工程项目 PROJECT: 银智生命健康科技园（一、二期）

图名 DRAWING TITLE: 总平面图

工程号 PROJ. NO.	20220130	子项代号 SUB. NO.	S
版本号 REVISION	2.0
阶 段 PHASE	报建图	图 别 DWG. NO.	总图
图 号 DWG. NO.	AIB-S-0201		
日 期 DATE	2024.12	比 例 SCALE	1:500

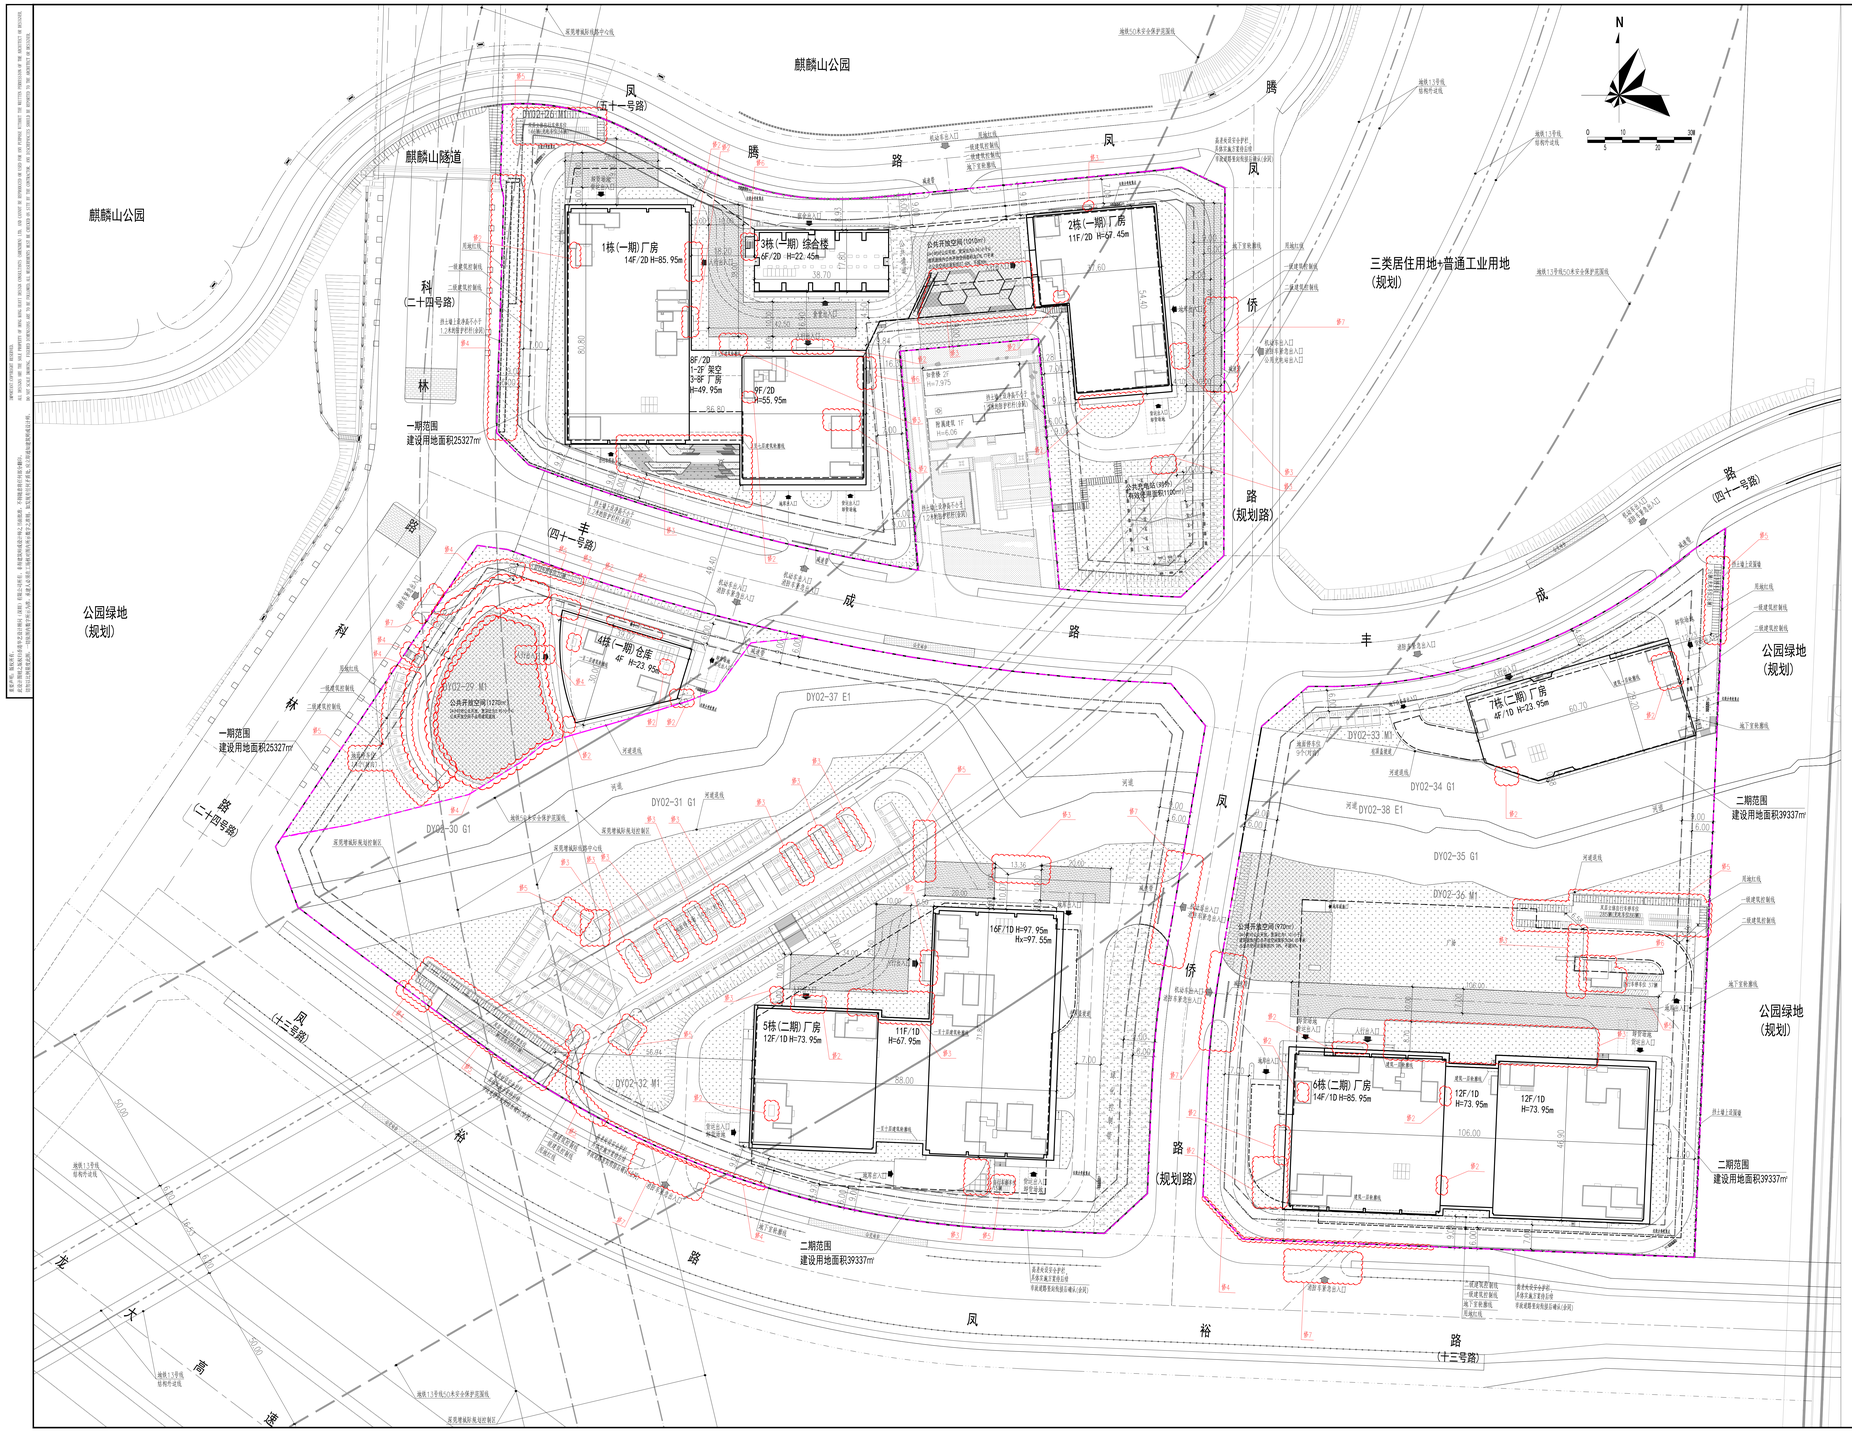
修1:因产业发展需要分期，DY02-26、DY02-29地块划为一期、DY02-30~38地块划分为二期。

修2:深化设计，调整1、2、5、6、7栋厂房和4栋仓库的建筑轮廓、雨蓬轮廓、屋顶设备用房建筑轮廓。

修3:深化设计，调整场地局部绿化范围，宗地绿化覆盖率不变；微调1栋、2栋与3栋之间景观台阶、平台布局。

修4:优化坡向衔接，调整1栋西侧挡土墙标高和布局；调整4栋消防车道、机动车道布局，相应调整4栋公共开放空间轮廓、人行出入口位置；调整5、6栋南侧临风部路挡土墙布局。

修5:优化设计，调整地上机动车、非机动车停车位布局。5栋局部机动车道布局、本宗地机动车、非机动车停车位总数不变。

修6:根据生态环境主管部门意见，1、3、6栋增加出地面楼梯、风井。

修7:根据路口开设许可，微调2栋东侧机动车出入口、4栋西侧消防车紧急出入口位置、消防车道布局；微调5、6栋风沿路机动车出入口、5、6栋南侧消防车紧急出入口位置。

修8:深化设计，调整经济技术指标表。
